IN RE: REVISIÓN DEL PLAN INTEGRADO
DE RECURSOS DE LA AUTORIDAD DE
ENERGÍA ELÉCTRICA DE PUERTO RICO

CASO NÚM.: NEPR-AP-2018-0001

SUBJECT: Resolución y Orden Final sobre el
Plan Integrado de Recursos de la Autoridad
de Energía Eléctrica de Puerto Rico.

RESOLUCIÓN Y ORDEN FINAL
SOBRE EL PLAN INTEGRADO DE RECURSOS DE LA
AUTORIDAD DE ENERGÍA ELÉCTRICA DE PUERTO RICO

Figura 1 . Margen de reserva de planificación de la Autoridad con recursos existentes y carga pico prevista, 2019-2038

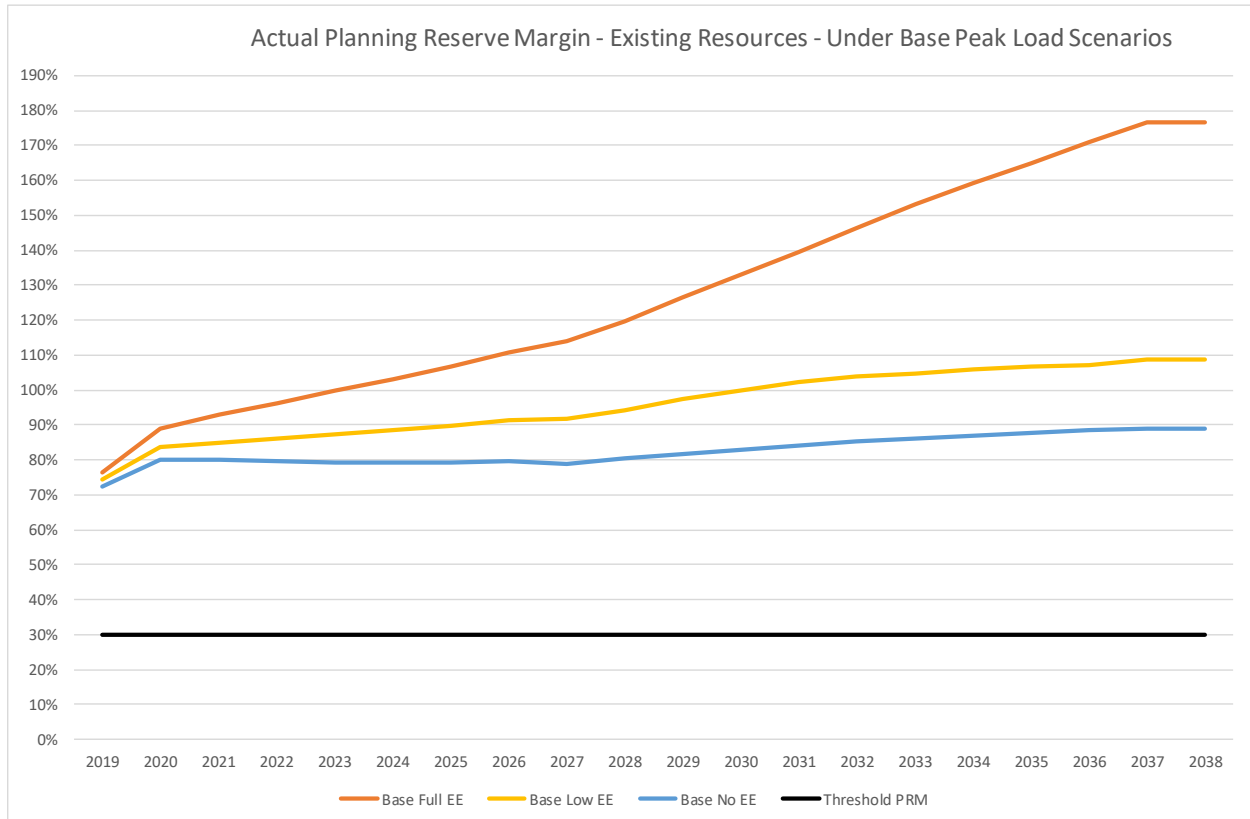
algunos recursos.³⁴⁹ Para la proyección de carga base con EE plena, el margen de reserva de planificación aumenta constantemente a más del 100% y alcanza el 160% para 2034. El pronóstico de carga más alta, sin eficiencia energética incremental, conduce a márgenes de reserva del 89% al final del período.

Figura 2 . Márgenes de reserva de planificación bajo disponibilidad limitada de ciertos recursos existentes

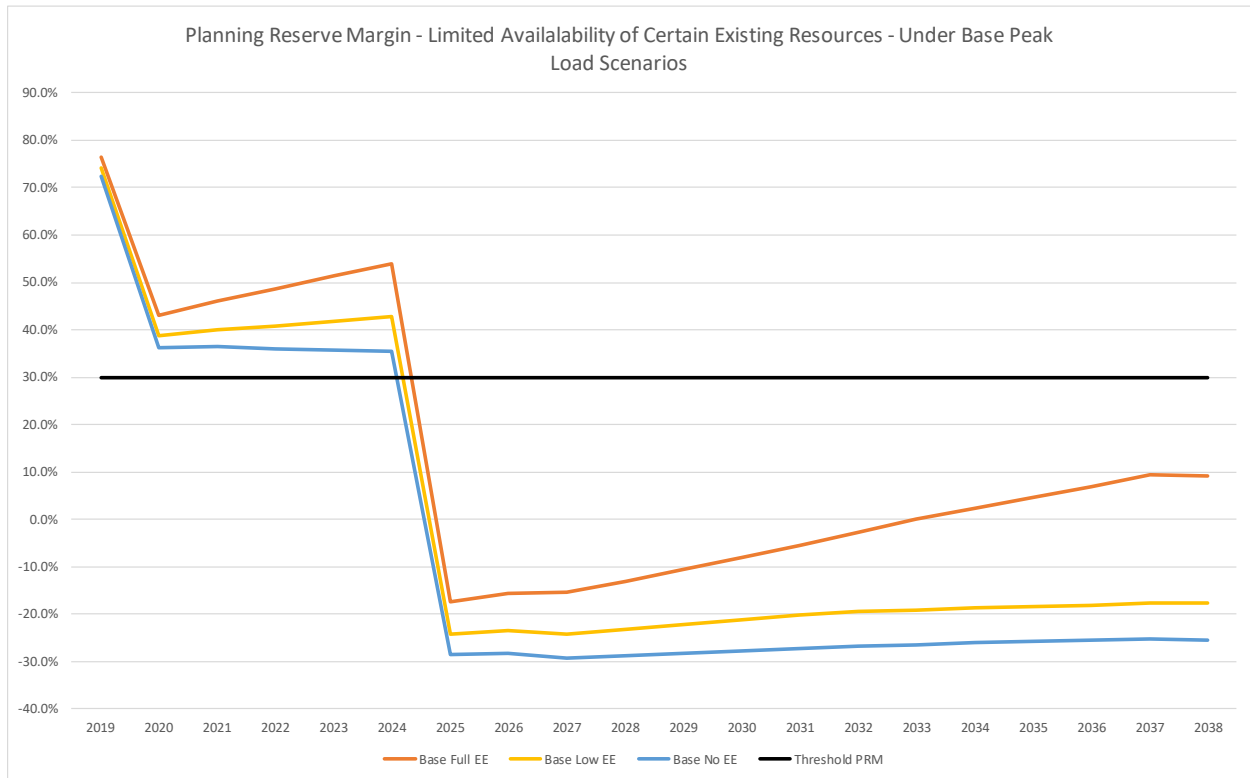
Fuente y notas: El documento "Response to ROI 9-2", anejo 2 refleja la disponibilidad de 10 de las 18 unidades "antiguas con GTs". La gráfica anterior refleja la disponibilidad para 9 de 18 unidades, o la mitad del total de 378 MW (es decir, 188 MW). Costa Sur 5 y 6 se asumió como disponible, AES y EcoEléctrica se asumió como no disponible luego del 2027 y 2032. No se reflejan nuevas adiciones de capacidad. San Juan 5 y 6 (recién convertidos) se asumió disponible en 2020 con un total de 400 MW.

Figura 4 . Posición neta anual con nivel S4S2 de adiciones de batería

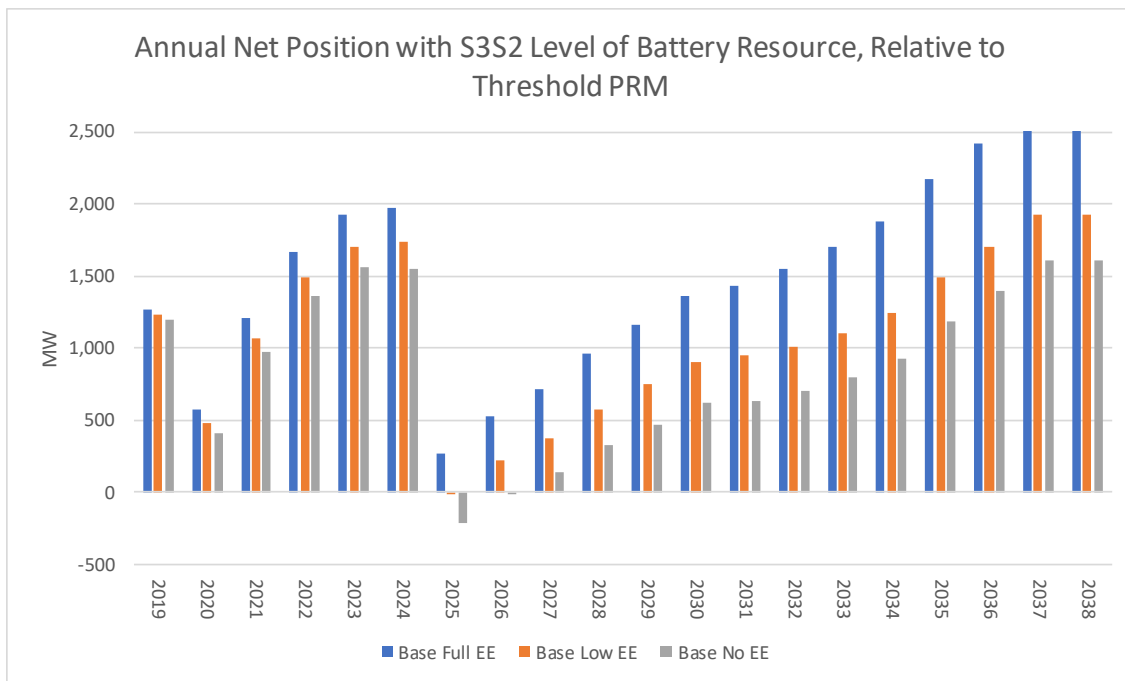
391. En todos los escenarios de recursos de la Autoridad, se crea nueva capacidad en las ejecuciones de LTCE a medida que se retiran los recursos de capacidad existentes.³⁵⁴ Con el fin de evaluar cómo la posición neta anual de la Autoridad con respecto a la necesidad de capacidad cambia a medida que se ponen en operación nuevos recursos, es útil probar el efecto de estas adiciones de recursos.

Figura 6 . Pronóstico Henry Hub: Autoridad, AEO 2018 y AEO 2020 (\$/MMBtu nominal)

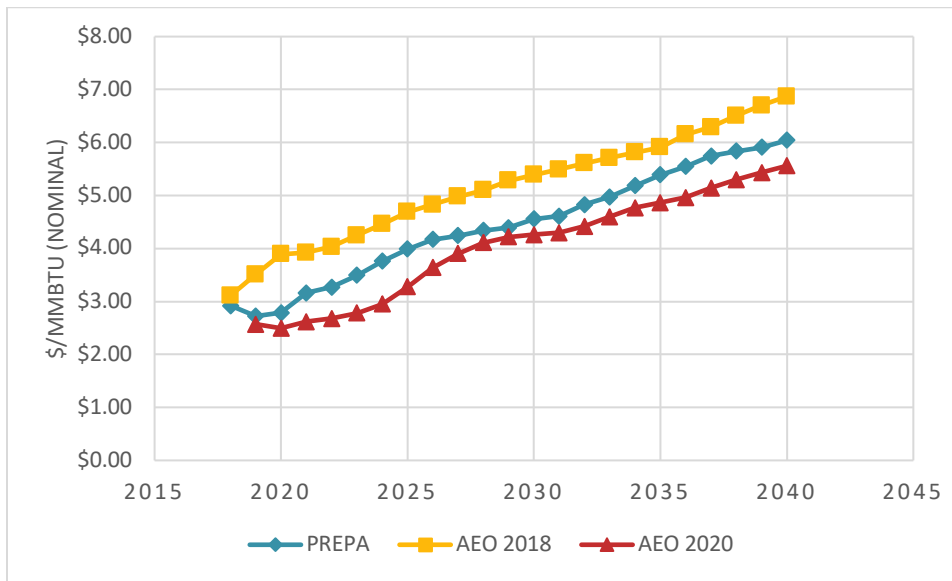
⁷⁰⁶ Parece que la Autoridad calculó el impacto de los precios más altos del gas pegando, en la hoja de cálculo de métricas, una tabla de números (no fórmulas) etiquetada como "de CR5". Estas cifras parecen ser el costo promedio de combustible para la energía generada por diferentes plantas/combustibles cada año. La Autoridad luego calculó la razón o proporción entre los valores de la tabla "from CR5" y el Costo de Combustible promedio en el caso modelado (con precios base de gas). La Autoridad entonces multiplicó la razón o proporción resultante por el Costo Total de Combustible para cada generador para crear costos de combustible actualizados. Los costos actualizados de combustible entonces sustituyen los costos de combustible en el cálculo de la Costes Totales anuales.
